岩手県 久慈市 久慈小学校校区 (通学路合同点検 対策箇所図)

【対策検討メンバー】久慈警察署、県北広域振興局道路整備課、久慈市建設整備課

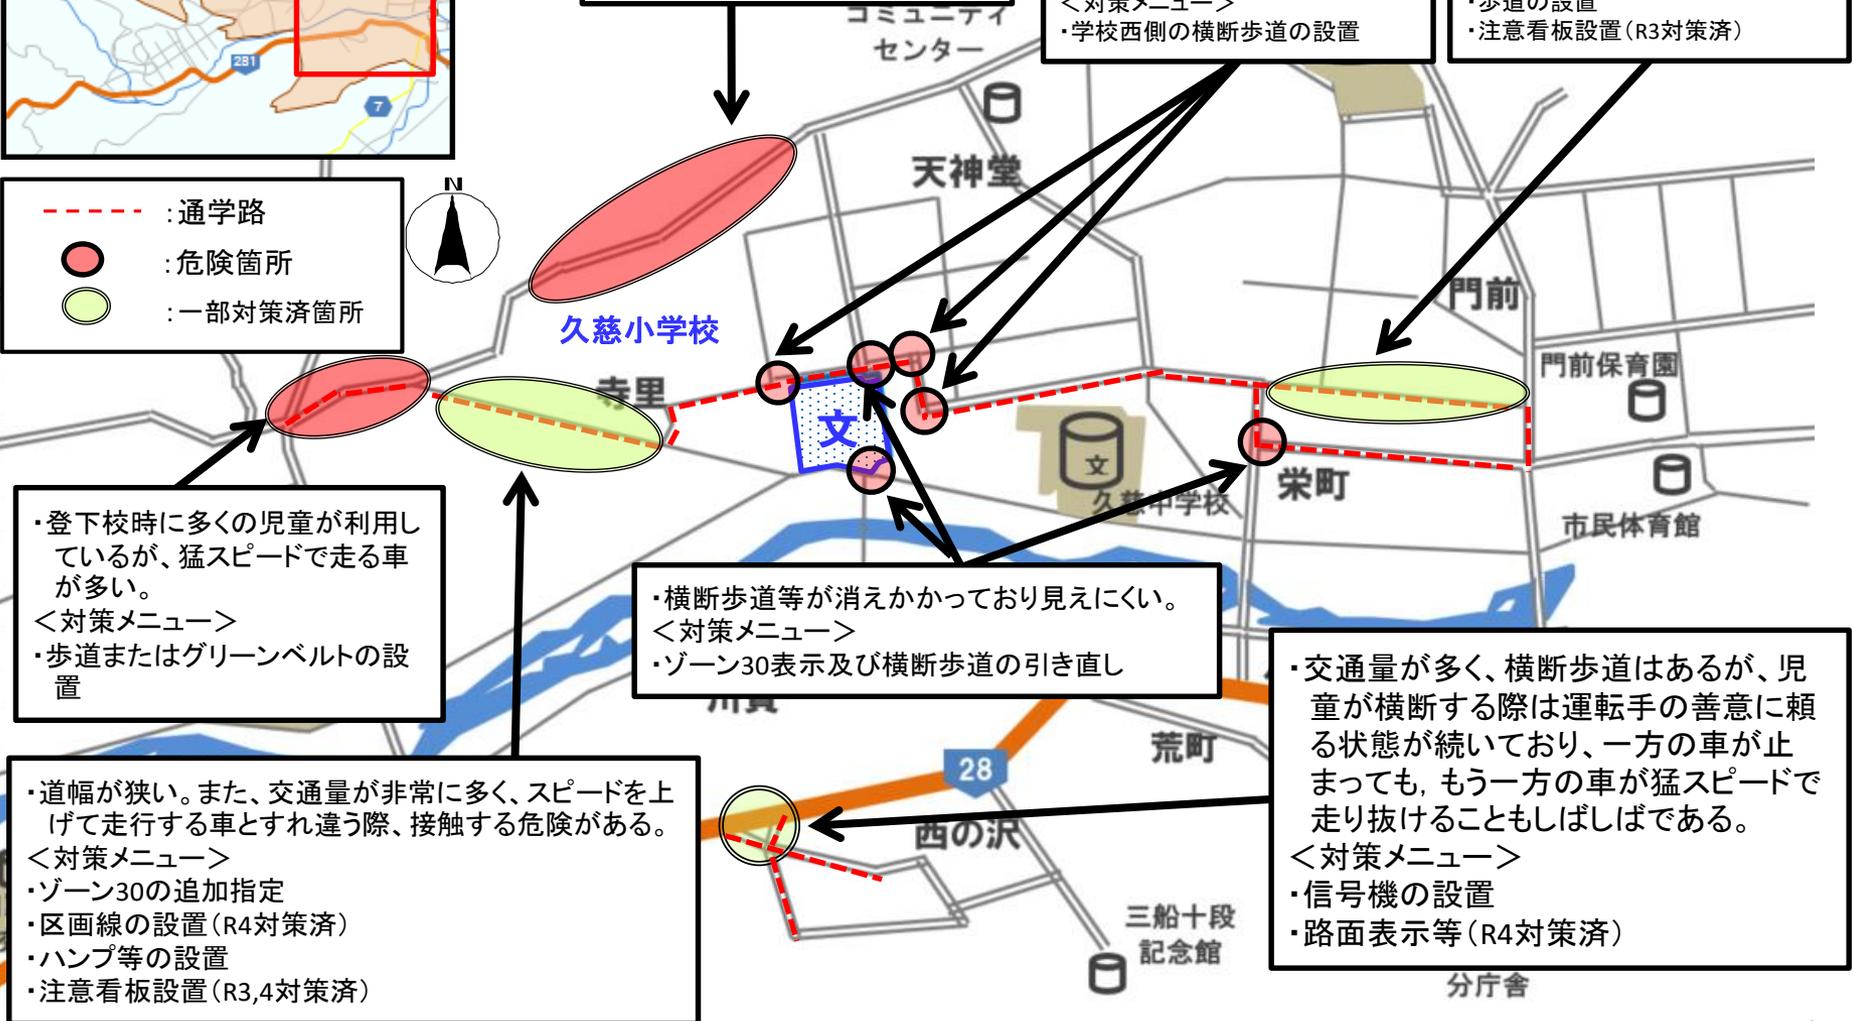
・多くの児童が登下校時に利用しているが、道路幅が狭く、スピードを出す車両が多いため危険である。
 <対策メニュー>
 ・歩道やガードレール、グリーンベルト、標識の設置

・交通量が多いが学校周辺の横断歩道が圧倒的に少ない。横断歩道を設置することで、児童も安心して横断することができるし、運転手も一時停止の意識が高くなると思われる。
 <対策メニュー>
 ・学校西側の横断歩道の設置

・道幅が狭い。また、交通量が非常に多く、スピードを上げて走行する車とすれ違う際、接触する危険がある。
 <対策メニュー>
 ・区画線の設置
 ・歩道の設置
 ・注意看板設置(R3対策済)

・登下校時に多くの児童が利用しているが、猛スピードで走る車が多い。
 <対策メニュー>
 ・歩道またはグリーンベルトの設置

・横断歩道等が消えかかっており見えにくい。
 <対策メニュー>
 ・ゾーン30表示及び横断歩道の引き直し

・道幅が狭い。また、交通量が非常に多く、スピードを上げて走行する車とすれ違う際、接触する危険がある。
 <対策メニュー>
 ・ゾーン30の追加指定
 ・区画線の設置(R4対策済)
 ・ハンプ等の設置
 ・注意看板設置(R3,4対策済)

・交通量が多く、横断歩道はあるが、児童が横断する際は運転手の善意に頼る状態が続いており、一方の車が止まっても、もう一方の車が猛スピードで走り抜けることもしばしばである。
 <対策メニュー>
 ・信号機の設置
 ・路面表示等(R4対策済)

岩手県 久慈市 久慈湊小学校校区 (通学路合同点検 対策箇所図)

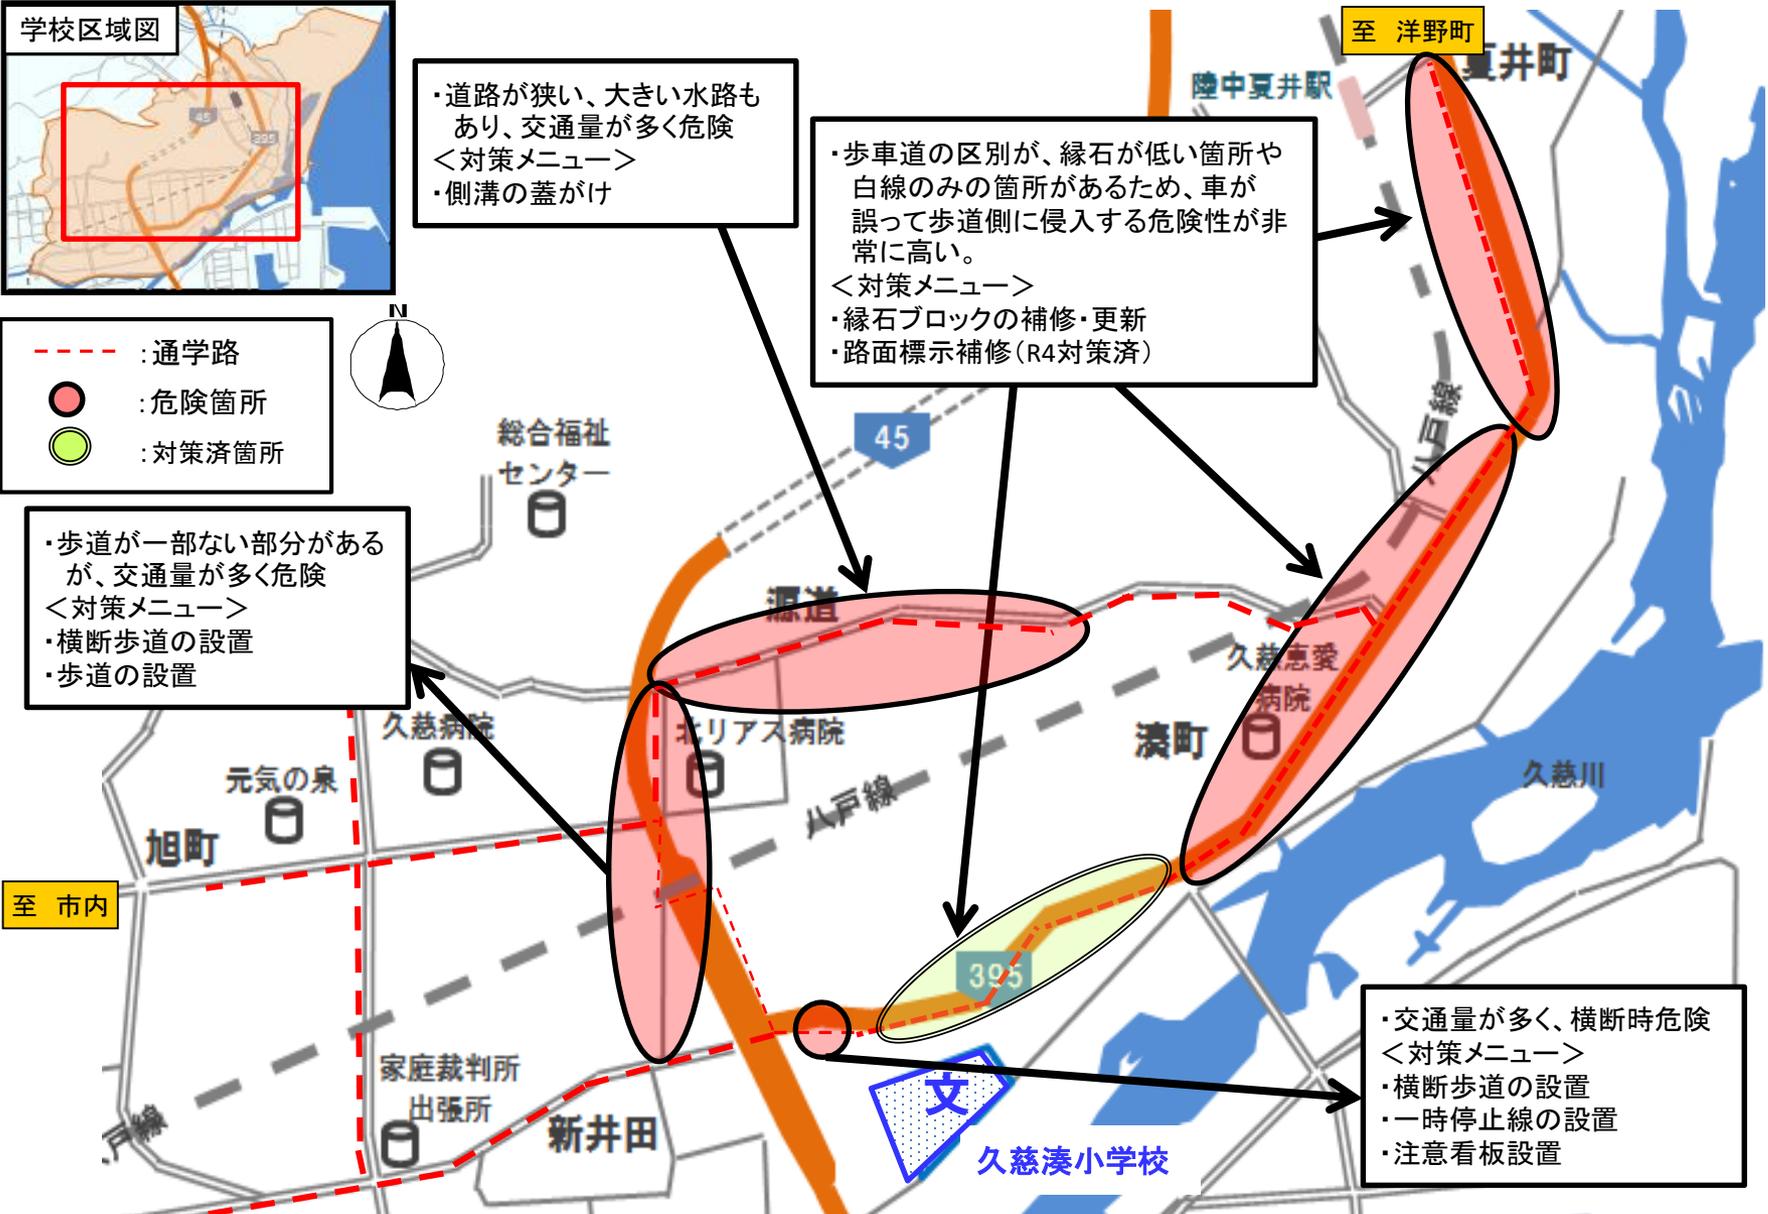
・道路が狭い、大きい水路もあり、交通量が多く危険
 <対策メニュー>
 ・側溝の蓋がけ

・歩車道の区別が、縁石が低い箇所や白線のみのあるため、車が誤って歩道側に侵入する危険性が非常に高い。
 <対策メニュー>
 ・縁石ブロックの補修・更新
 ・路面標示補修(R4対策済)

・歩道が一部ない部分があるが、交通量が多く危険
 <対策メニュー>
 ・横断歩道の設置
 ・歩道の設置

・交通量が多く、横断時危険
 <対策メニュー>
 ・横断歩道の設置
 ・一時停止線の設置
 ・注意看板設置

岩手県 久慈市 小久慈小学校校区 (通学路合同点検 対策箇所図)

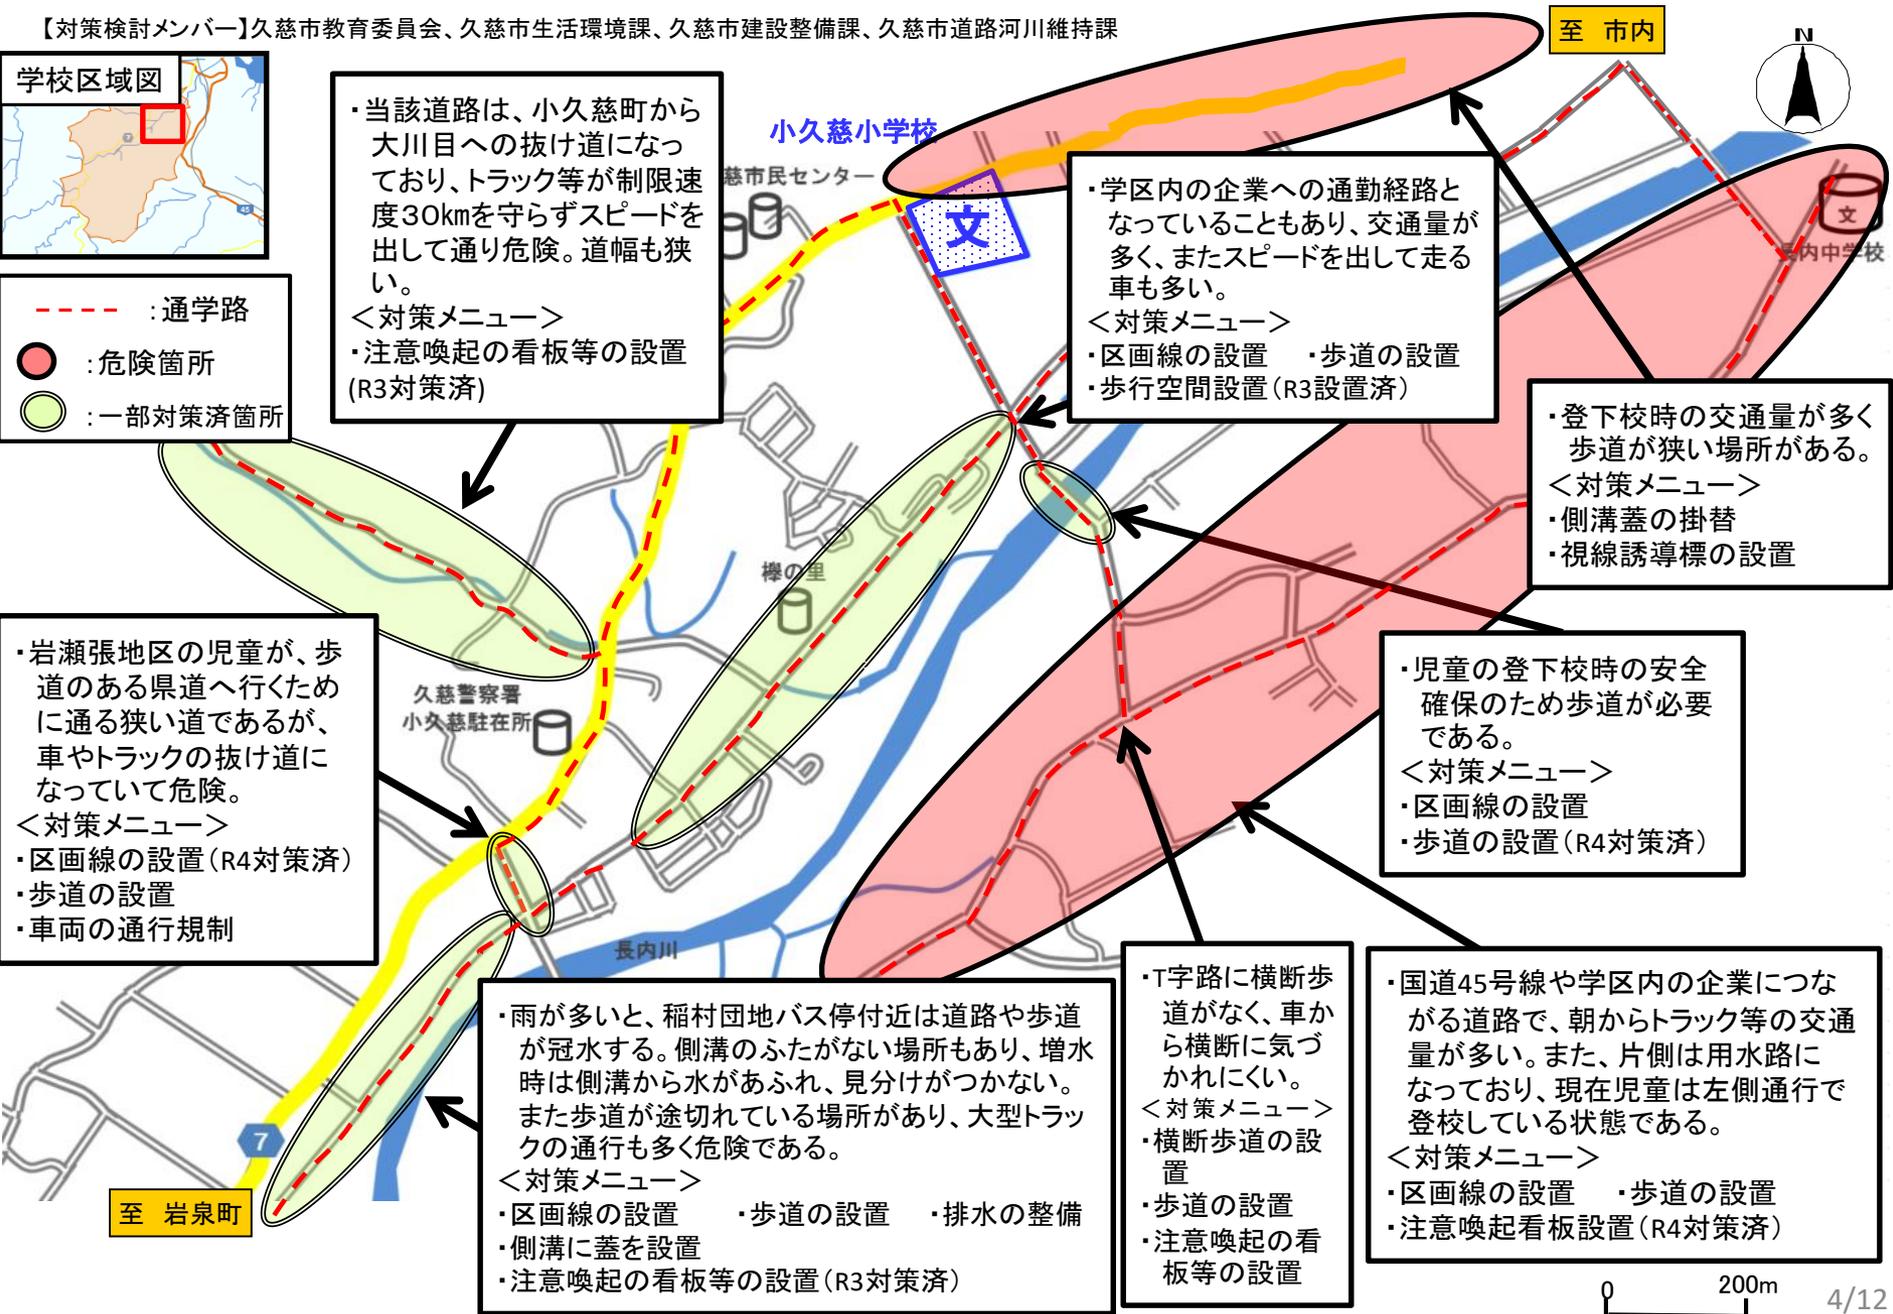
・当該道路は、小久慈町から大川目への抜け道になっており、トラック等が制限速度30kmを守らずスピードを出して通り危険。道幅も狭い。

・学区内の企業への通勤経路となっていることもあり、交通量が多く、またスピードを出して走る車も多い。

・登下校時の交通量が多く歩道が狭い場所がある。

・児童の登下校時の安全確保のため歩道が必要である。

・T字路に横断歩道がなく、車から横断に気づかれにくい。

・国道45号線や学区内の企業につながる道路で、朝からトラック等の交通量が多い。また、片側は用水路になっており、現在児童は左側通行で登校している状態である。

・雨が多いと、稲村団地バス停付近は道路や歩道が冠水する。側溝のふたがない場所もあり、増水時は側溝から水があふれ、見分けがつかない。また歩道が途切れている場所があり、大型トラックの通行も多く危険である。

・岩瀬張地区の児童が、歩道のある県道へ行くために通る狭い道であるが、車やトラックの抜け道になっていて危険。

- ・注意喚起の看板等の設置 (R3対策済)

- ・区画線の設置
- ・歩道の設置
- ・歩行空間設置 (R3設置済)

- ・側溝蓋の掛替
- ・視線誘導標の設置

- ・区画線の設置
- ・歩道の設置 (R4対策済)

- ・横断歩道の設置
- ・歩道の設置
- ・注意喚起の看板等の設置

- ・区画線の設置
- ・歩道の設置
- ・注意喚起看板設置 (R4対策済)

- ・区画線の設置
- ・歩道の設置
- ・排水の整備
- ・側溝に蓋を設置
- ・注意喚起の看板等の設置 (R3対策済)

- ・区画線の設置 (R4対策済)
- ・歩道の設置
- ・車両の通行規制

岩手県 久慈市 大川目小学校校区 (通学路合同点検 対策箇所図)

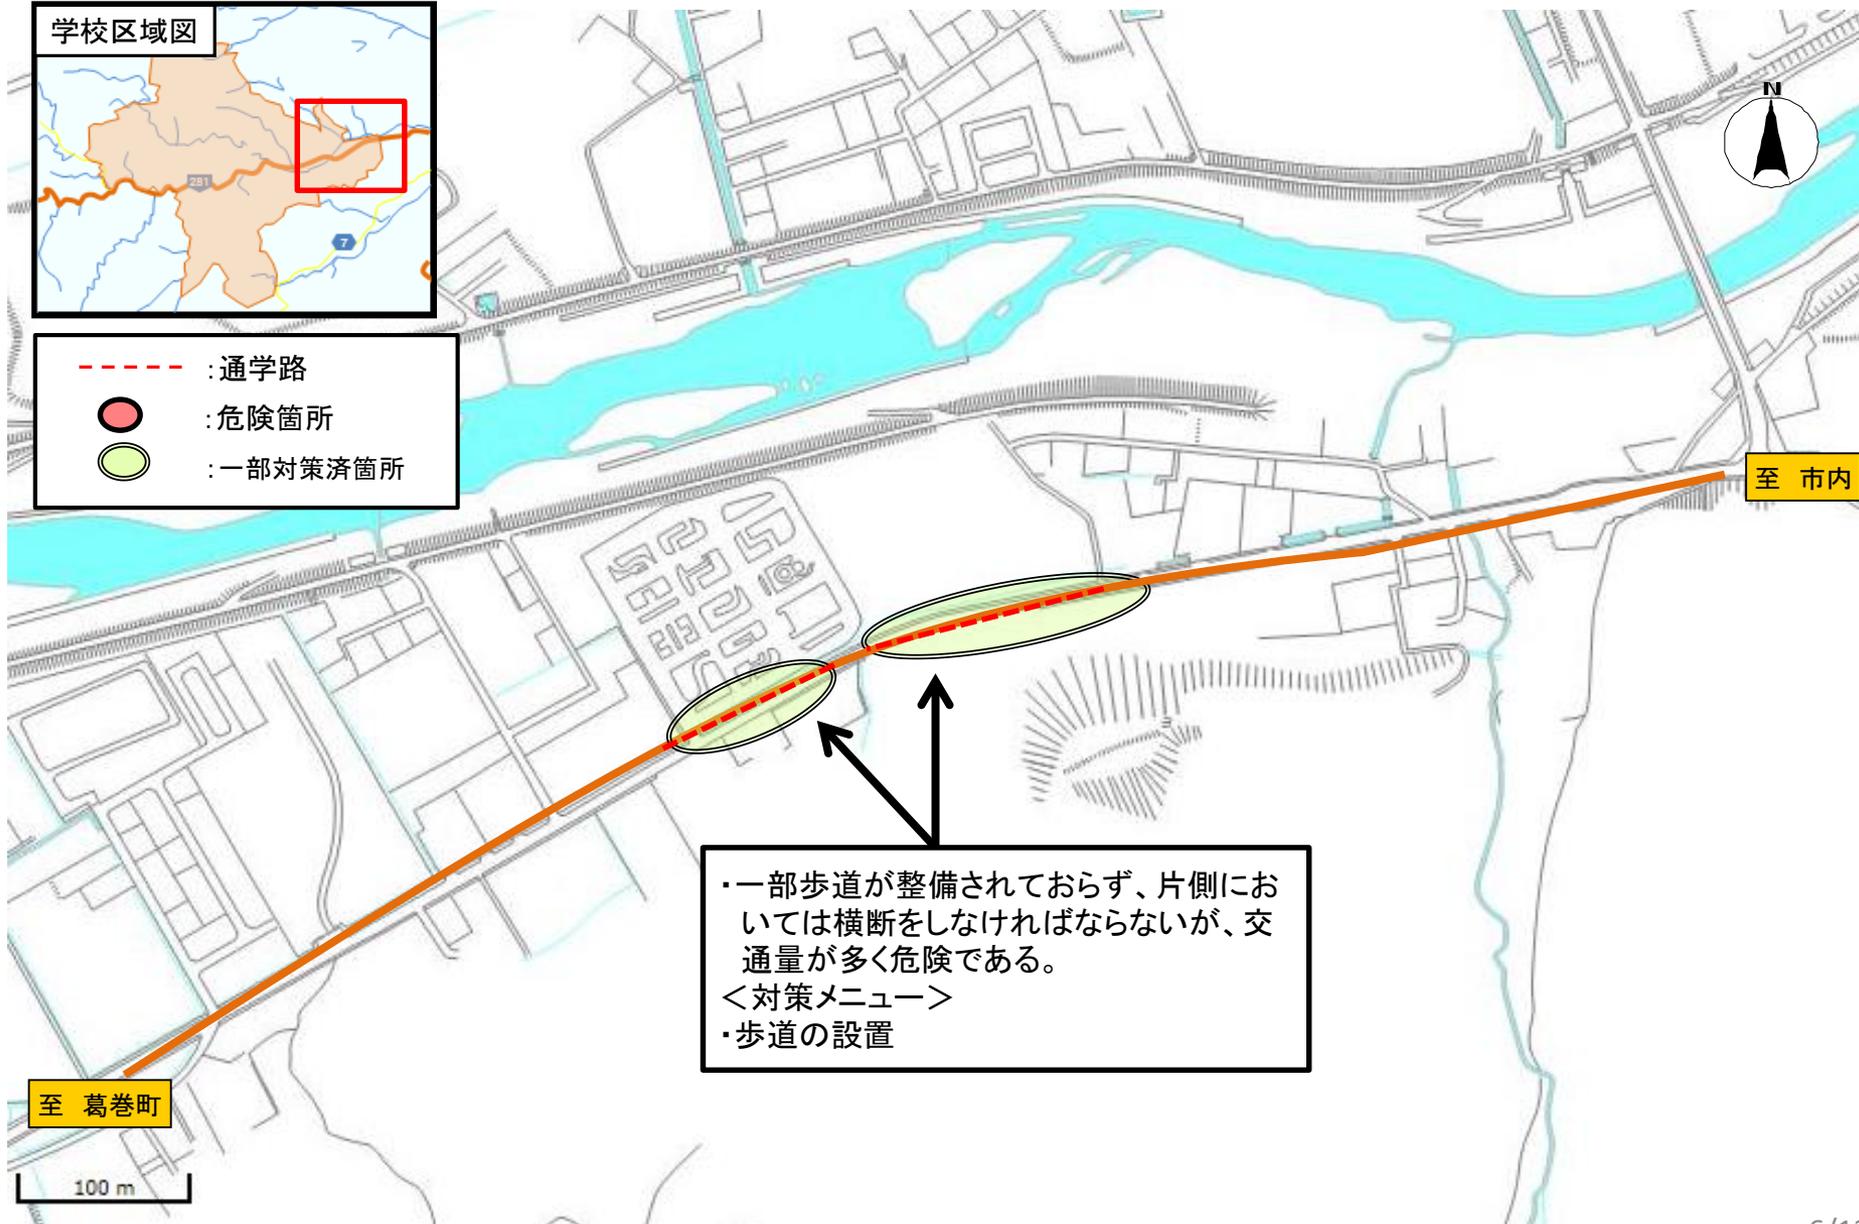
・視線誘導標を設置がされ、安全確保が図られたものの水路に蓋がなく、児童の行動を考えると危険性があることは否めない。
<対策メニュー>
・水路の蓋の設置

・側溝の蓋の境目が大きく開いており、児童にとっては、歩きにくい状況にある。
<対策メニュー>
・側溝の蓋の架け替え、設置
・側溝の蓋修復(R5対策済)

岩手県 久慈市 平山小学校校区 (通学路合同点検 対策箇所図)

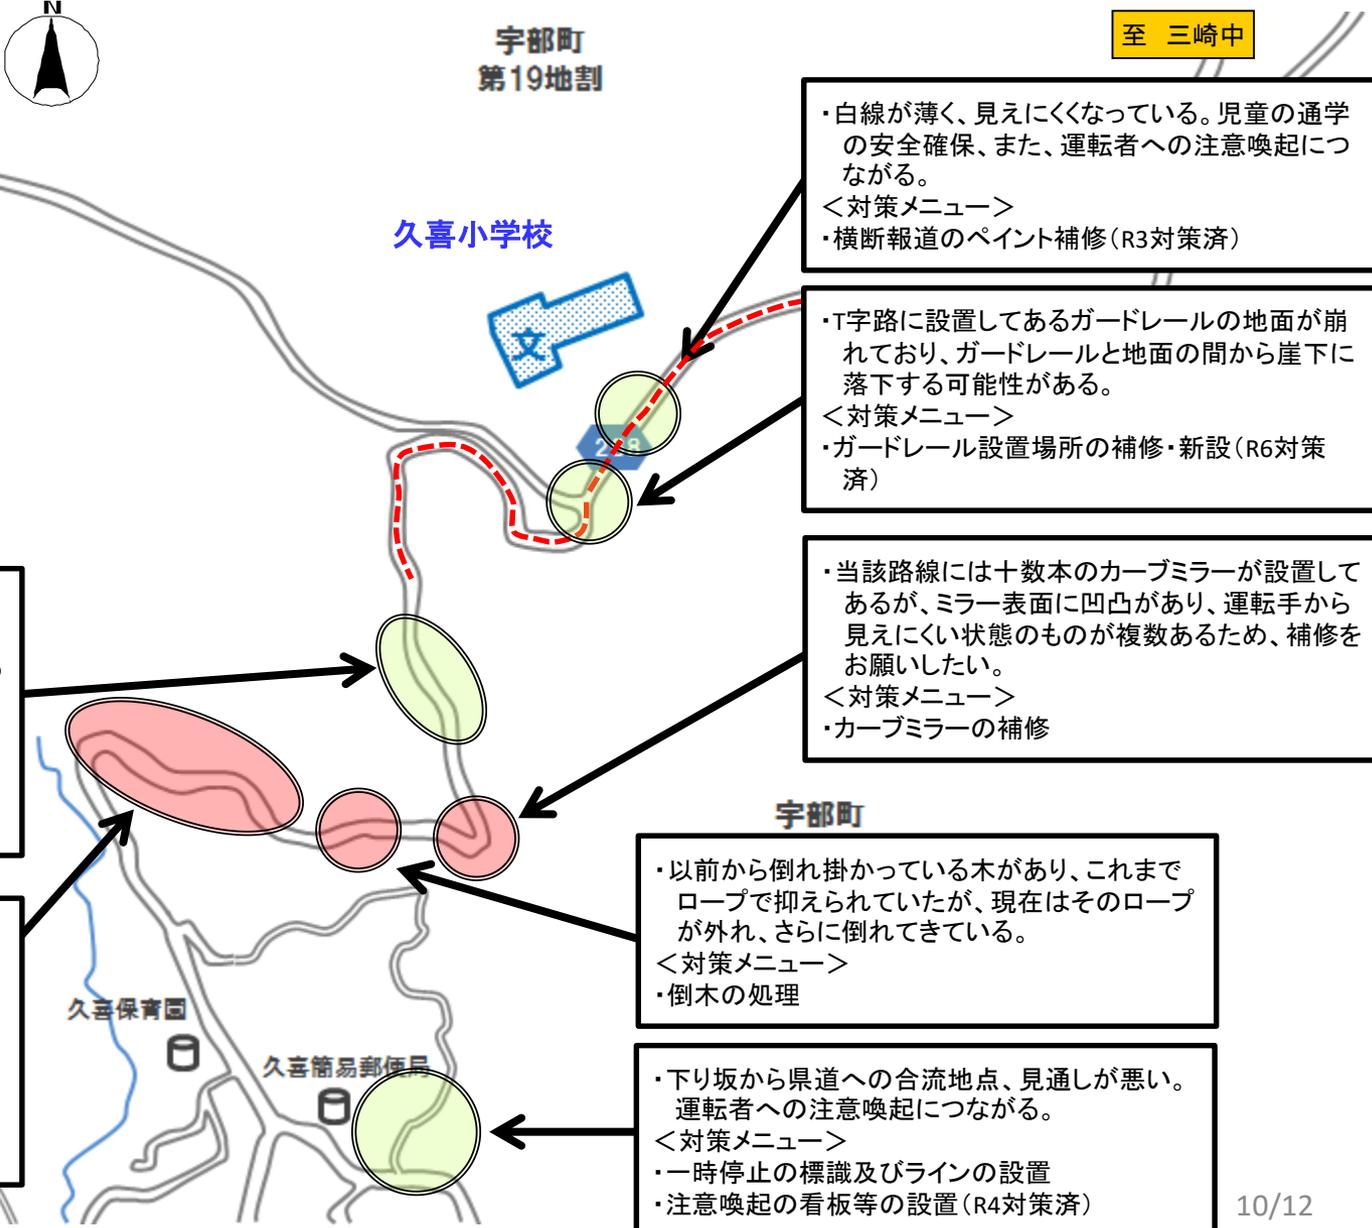
・防災公園の完成後、通学路の交通量が増えている。特に校門へ続く道は狭い坂道であるが、歩道はなく、カーブで見通しが悪いうえ、車がすれ違うにも注意が必要な幅である。学区内に通学路とわかる表示がほとんどないため、児童の安全確保のために、通学路、特に坂道付近に学校がそばにあることが認識できる通学路の看板等の設置が必要である。
<対策メニュー>
・注意喚起の看板等の設置 (R3対策済)

・通学路として使用しているコンクリート階段の一部が破損している。つまり危険があるので補修が必要である。
<対策メニュー>
・階段の補修
